ISDND « Pied de la Chèvre »
GINASSERVIS (83)

Indice 2 de l'Addendum au DDAE Site 2

Rapport

Réf : CDMCSE181613 / RDMCSE01802-02

Figure 2 : Schéma de la coupe d'une tranchée

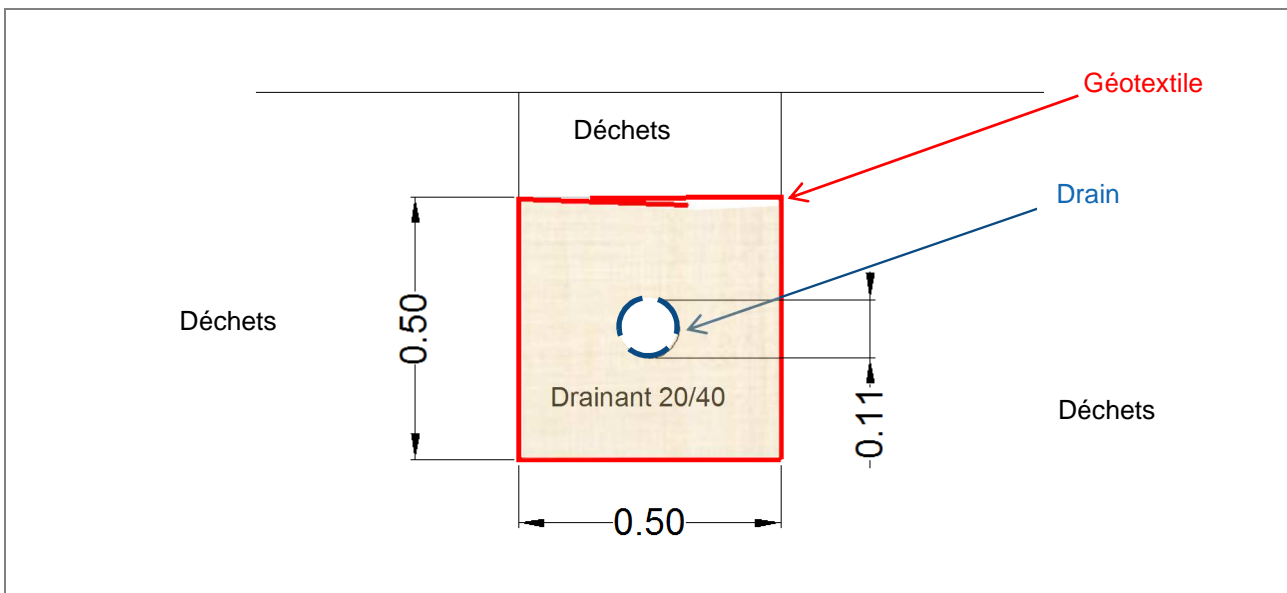
Le drainage horizontal se fera à l'avancement, lors du remplissage des alvéoles. Il sera assuré par des tranchées dont les caractéristiques sont les suivantes :

- une section minimum de la tranchée de 50x50 cm,
- chaque tranchée est remplie de matériaux drainants ayant une granulométrie proche de 20/40 mm,
- le matériau drainant est séparé des déchets par un géotextile qui tapisse chaque côté de la tranchée,
- chaque tranchée comprend un drain type PEHD DN110 minimum qui est placé au centre et à mi-hauteur au sein des matériaux drainants.
